| 技術名 | 熱画像検知式自動通報設備 |
| 副題 | 赤外線カメラの熱画像解析によるトンネル内火災自動通報設備 |

性能評価項目、性能評価指標に対する試験結果

| 技術名 | カメラ画像による火災検知システム(仮) |

カメラ設置位置断面図

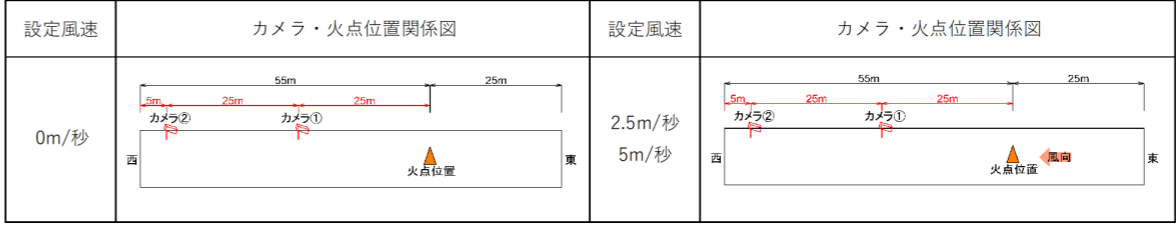
| 性能種別 | 性能評価項目 | | 性能評価指標 | 要求水準 | 性能評価 | 試験方法・条件 | 評価 | 試験等の結果 | | |
|--------------------------|----------|----------------------------------------------------------------------------------------------------|--------------------------------------------------------------|------------------------------------------------|--------------------------|-------------------------------------------------------------------------------------------------|---------------------------------------------------------------------------------------------------------------------------------------------------------|----------------------------------------------------------------------------------------------------------------------------------------------------------------------------------------------------------------------------------------------------------------------------------------------------------------------------------------------------------------------|------|---------------------------------------------------------------------------------------------------------------------------------------------------------------|
| A-3 | 機器等の設置方法 | 設置位置 | ・建築限界を侵さないこと ・維持管理等作業に支障とならないこと | — | — | ○ | 申請書類より、設置位置は建築限界を侵さないことを確認した。また、維持管理等作業の支障とはならないこと及び維持管理作業は容易に行えることを確認した。 【設置条件】 申請書類より、検知範囲は、カメラの設置高さが3.5mの場合、5~60mである。カメラから5mの範囲はカメラ直下の死角範囲となる。 | | | |
